РАССЕКАТЕЛИ
Конструкция и размеры

ГОСТ 20930—75

Изменение № 1 ГОСТ 20930—75 Рассекатели. Конструкция и размеры

Изменение № 2 ГОСТ 20930—75 Рассекатели. Конструкция и размеры

2. Конструкция и размеры рассекателей должны соответствовать указанным на чертеже и в таблице.

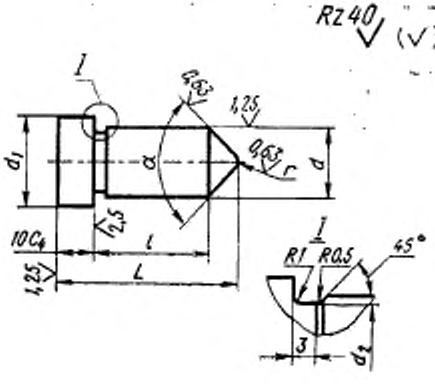
Пункт 2. Чертеж. Заменить обозначение: C_4 на $h11$.
Пункт 2. Таблица. Заменить обозначение: C на $h6$.
Приложение. Заменить обозначения: A_7 на $H14$, A на $H7$, A_4 на $H11$.

Пункт 2. Чертеж. Заменить обозначение:

Пример применения рассекателя в сменной пресс-форме

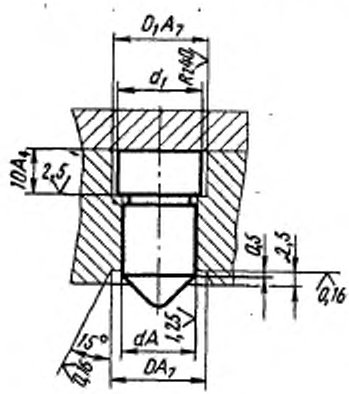
Приложение. Чертеж. Заменить обозначение:
